<b>MĚSTYS</b> <b>Bílé Podolí</b> B. Podolí 12, 285 72	<b>Sdružení Bílé Podolí a Zařičany</b>  <b>BAK</b> stavební společnost a.s.  <b>ALSTAP</b> s.r.o.	<b>ZMĚNOVÝ LIST č. 1</b> IČ: 28402758 IČ: 290000238
---	---	---

NÁZEV STAVBY:  
**13163701 – Odkanalizování obcí Bílé Podolí a Zařičany**

**NÁVRH NA ZMĚNU PLNĚNÍ PŘEDMĚTU SMLOUVY O DÍLO:**

SO 01 – Změna na stoce B,C,D,E + jejich přípojkách vlivem v místě zvýšené hladiny podzemní vody a tím

# ULOŽENÍ POTRUBÍ PŘI ZVÝŠENÉ HLADINĚ SPODNÍ VODY

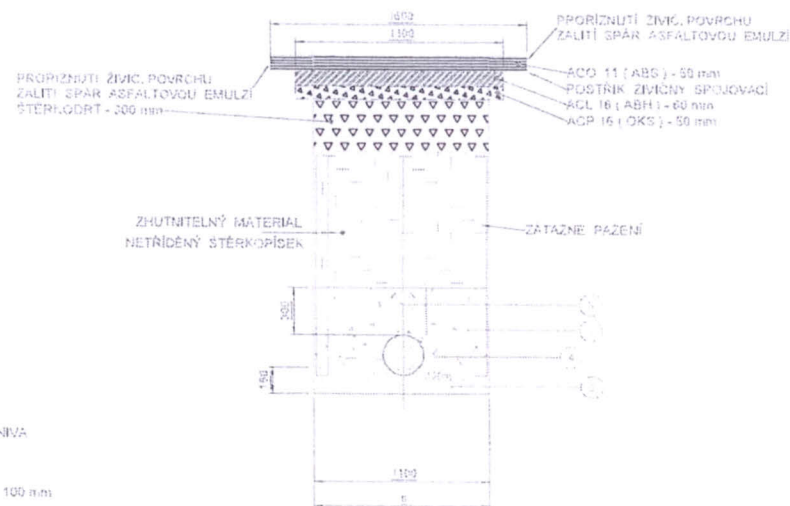
V rámci provádění zemních prací na jednotlivých stokách B,C,D,E a jejich přípojkách byla zastěžena zvýšená hladina spodní vody se značným přítokem. Tato skutečnost byla v rozporu s hydrogeologickým průzkumem, který byl zpracován v rámci DPS (MEDIUM projekt v.o.s. Pardubice, duben 2014, zak. č.: A-414/14) pro tuto stavbu. Vzhledem k zavodnění výkopové zeminy muselo nezbytně dojít k výměně zásypového materiálu. Vhodnost použití materiálů ke zpětným zásypům posoudil geolog – Ing. Pavel Žaba 28.1.2015 a 2.3.2015. Jednotlivé zprávy jsou uvedeny v příloze. Aby bylo zamezeno vyplavení drobné frakce a následným poklesům, byl na obsyp potrubí použit šterkopisek drobné frakce - kačírek. K tomuto řešení byl projektantem unraven vzorový řez: Uložení notrubí + drenáž. V místech silného nřítoku snodní vodv hvla noložena drenáž

1. HUTNĚNÝ OBŠYP DRCENÝM KAMENÍM ŠTĚRKOPÍSEK Ø - 16 mm
2. HUTNĚNÉ LOŽE POTRUBÍ - 150 mm ŠTĚRKOPÍSEK Ø - 16 mm
3. ZHUHITOVÁNÍ DO VÝŠKY 200 mm NAD TRUBOU JE NEPŘÍPUŠTNÉ
4. TRUBA PP KANALIZAČNÍ
